改善箇所説明図

基準不適合発生箇所

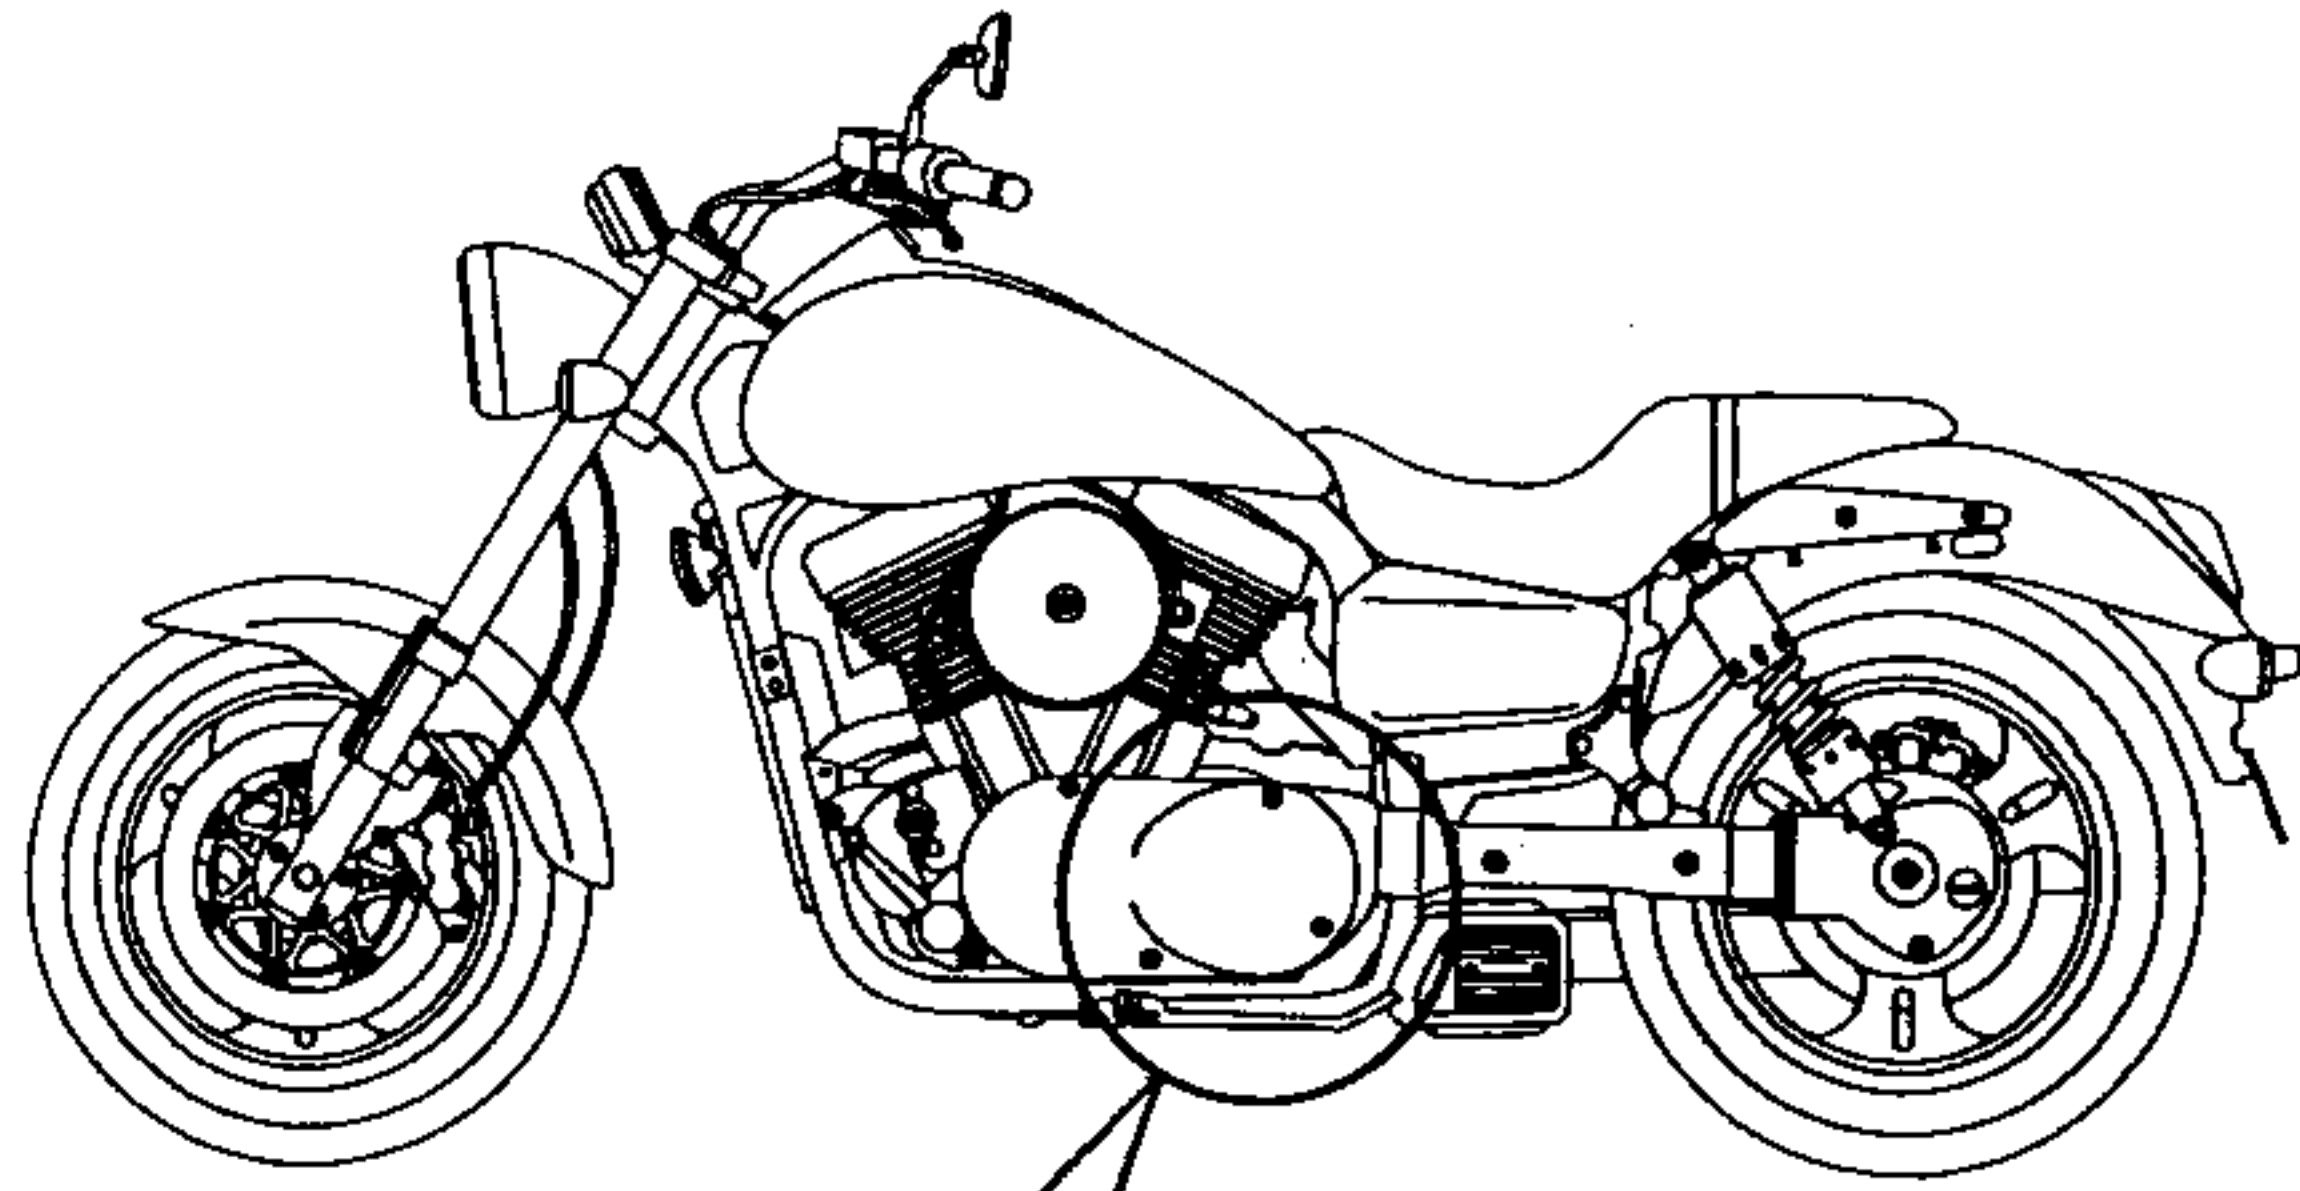
リリーフバルブが取付けられている座面高さの加工が不適切なため、リリーフバルブとクランクケースの隙間が狭くなっているものがある。そのため、冷機時のエンジン始動直後に、リリーフバルブ内のオイルが抜けにくくなり、リリーフバルブが作動不良を生じ、一時的に高い油圧が発生してオイルフィルタが変形し、オーリング部からオイルが漏れるおそれがある。

全車両、オイルフィルタを対策品と交換する。
